工程指示 / 要求簡箋 ENGINEER INSTRUCTIONS(E.I.)

工程指示編號:	EI- 8889	修改版本:	B
	HK- 0430		
工程編號:	J 861	工程名稱:	己連拿利
收件人:	生統	發件人:	細佬
工程項目:	幕牆-地盤用鋁板拆圖	日期:	14/05/2025

內容:	由於原版已經加工, 請用已加工的去修改, 看附頁資料
完成上列要求日期: 28/05/2025

AA-3 (R)

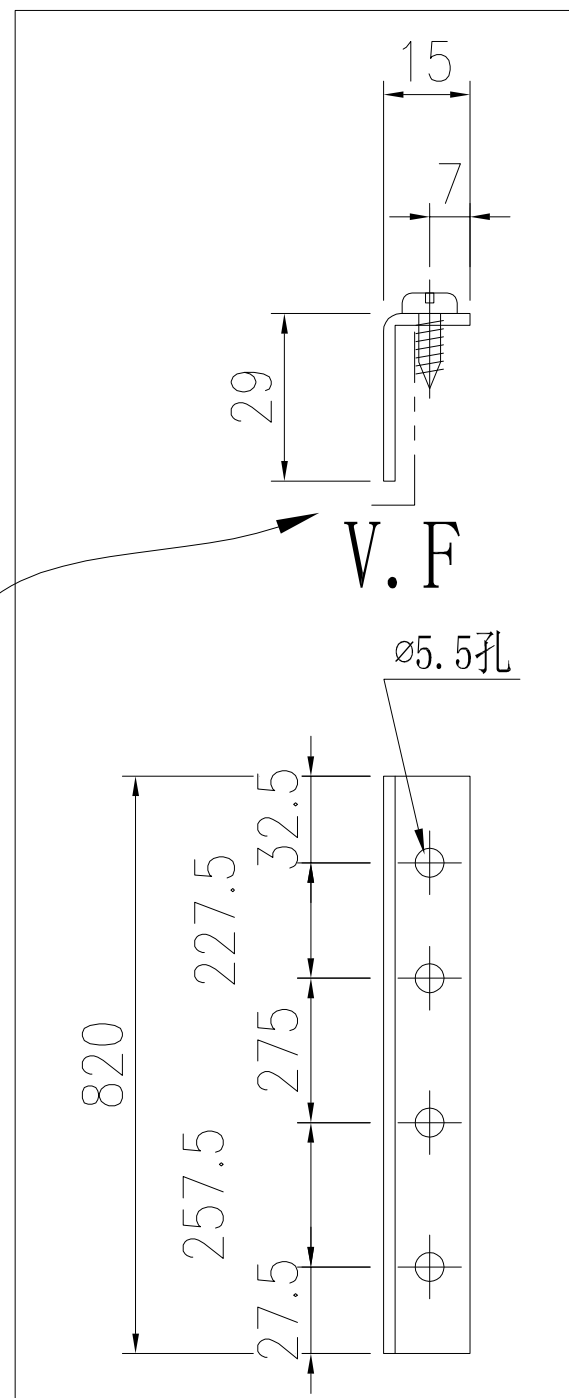
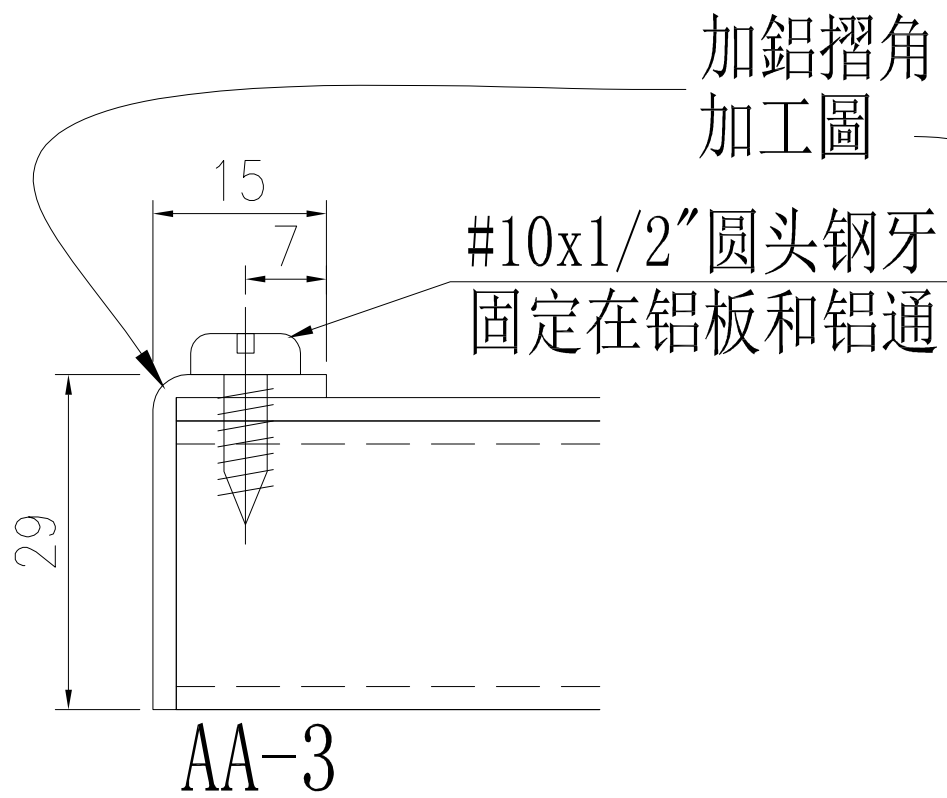
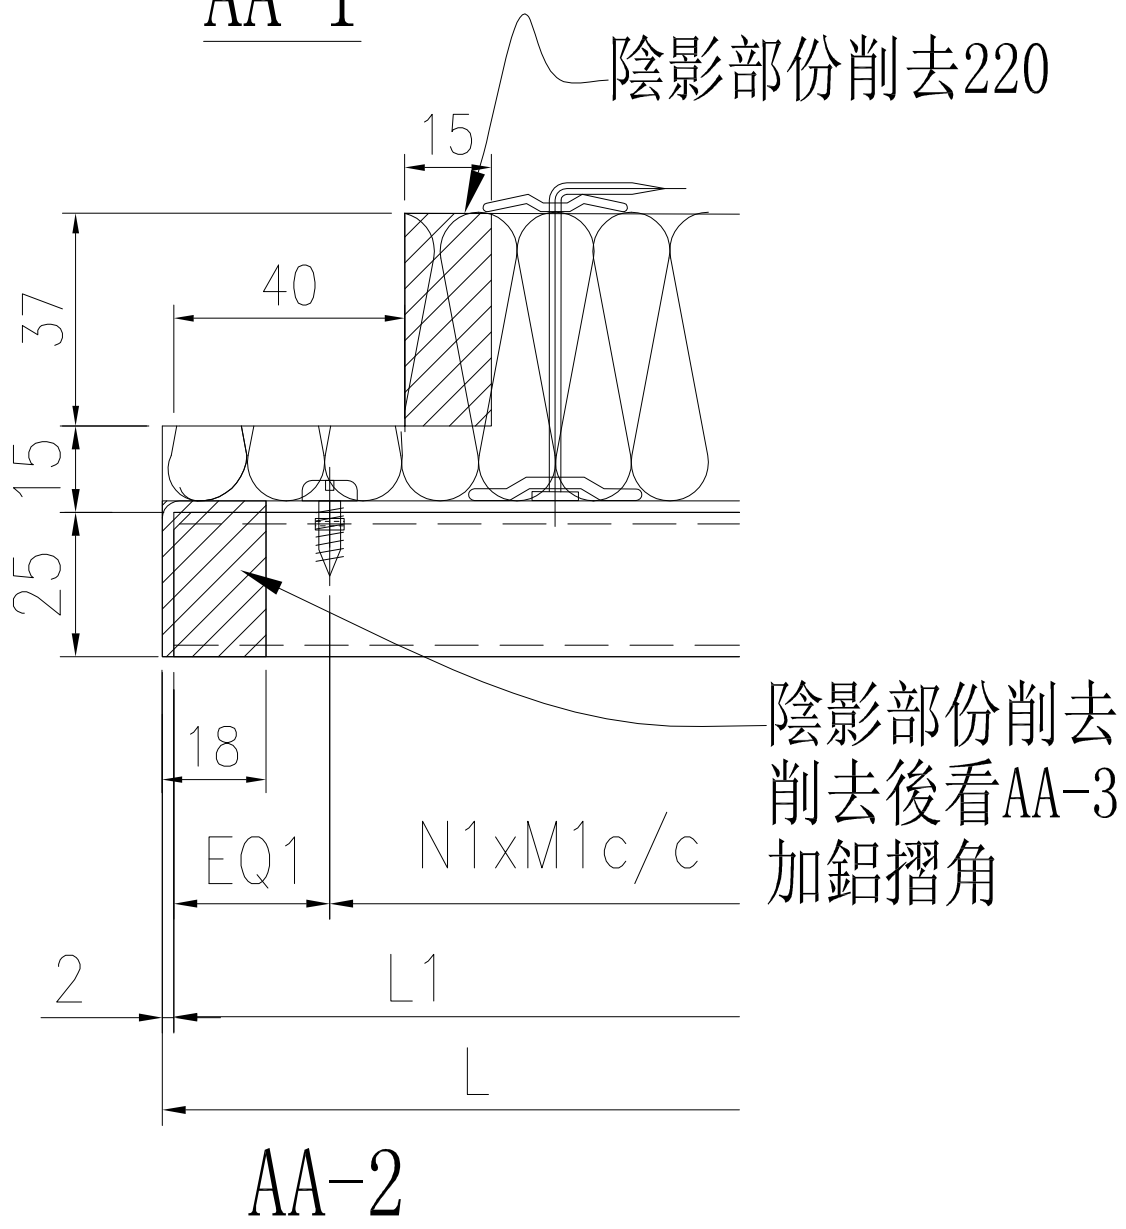
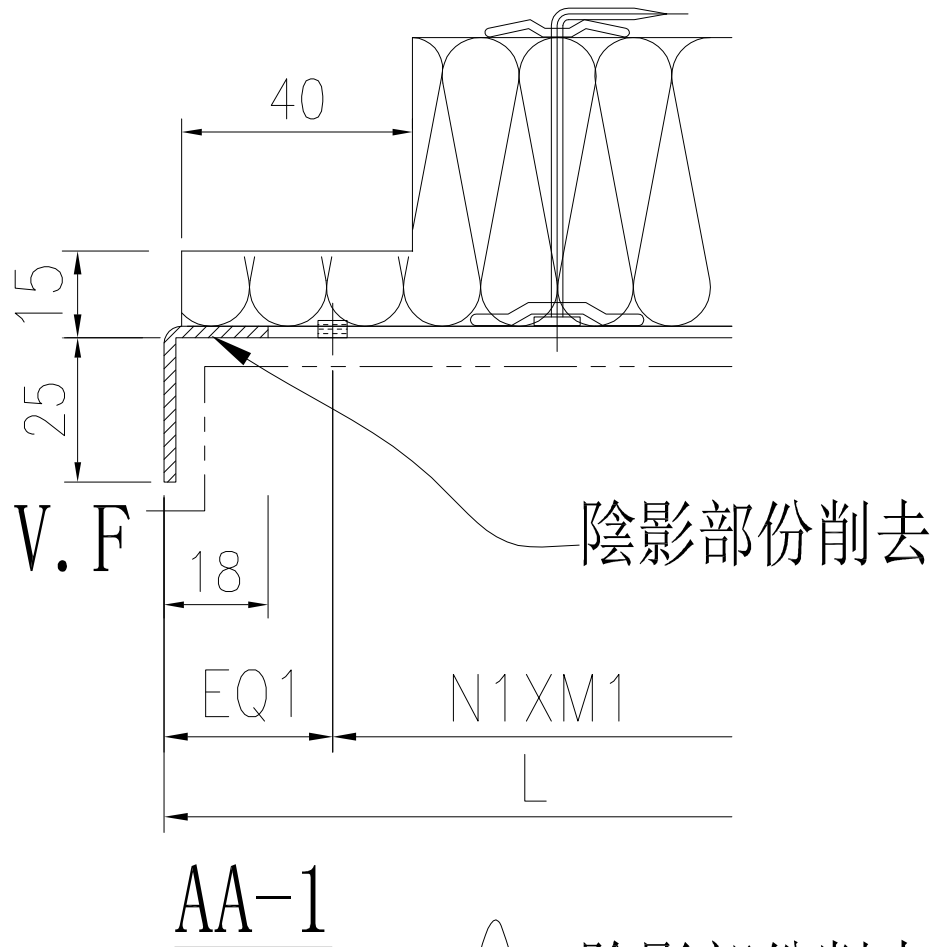
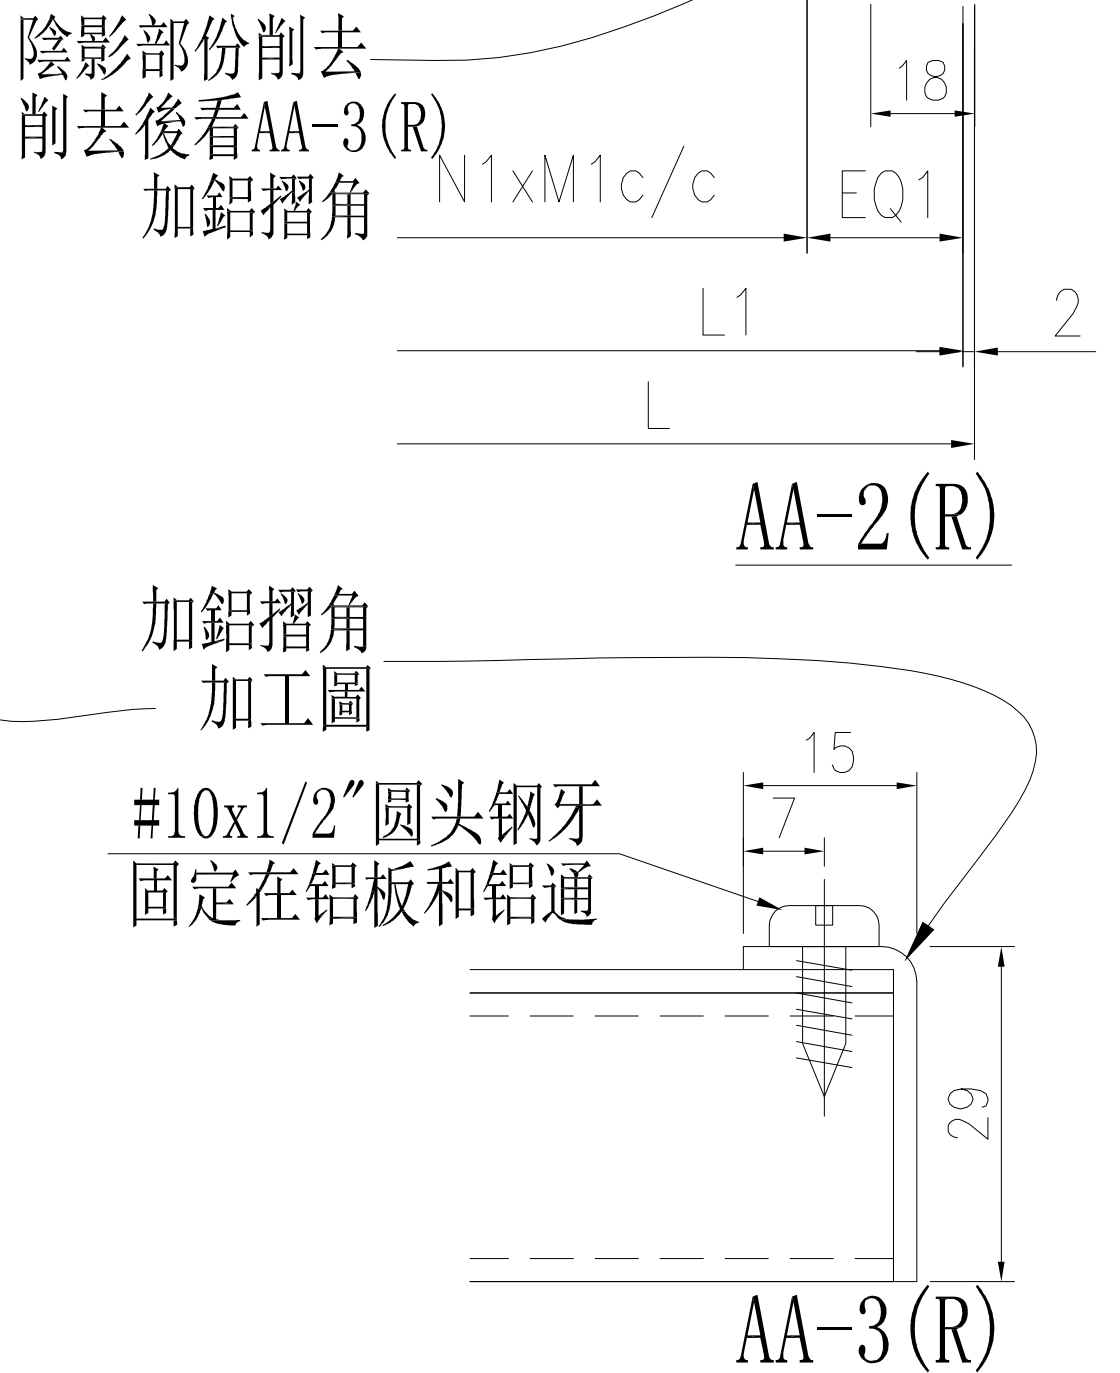
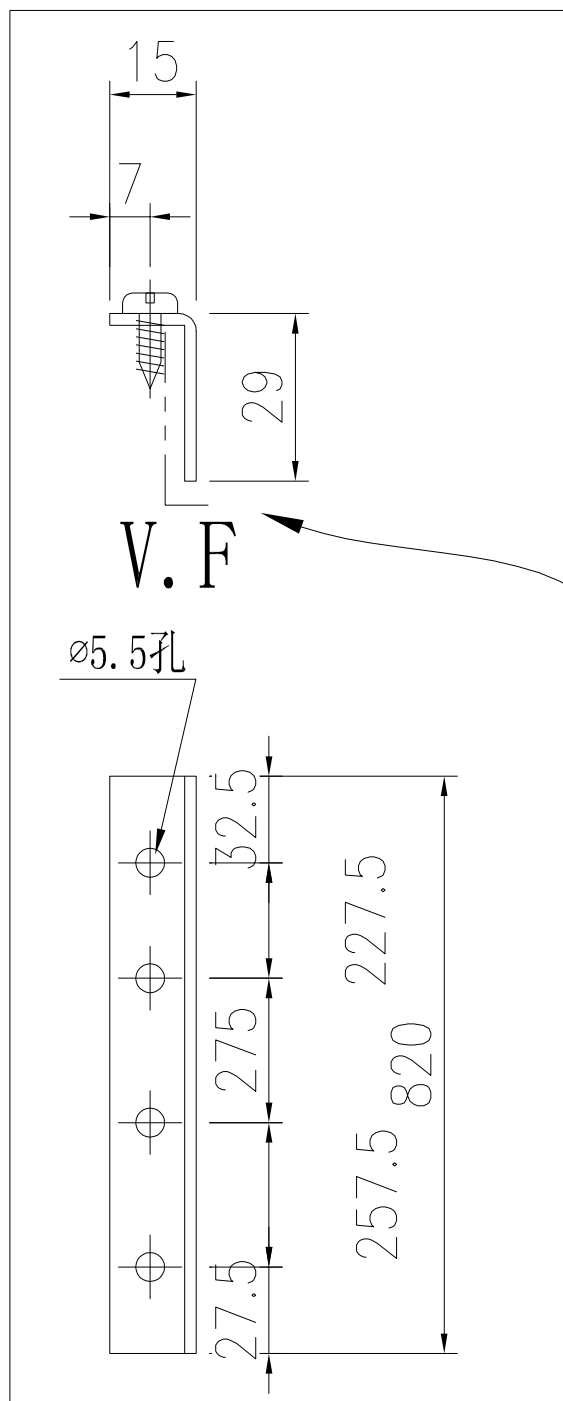
由於之前已加工好，請按以下資料用舊的料去加工

由於之前已加工好，請按以下資料用舊的料去加工

加鋁摺角  
加工圖
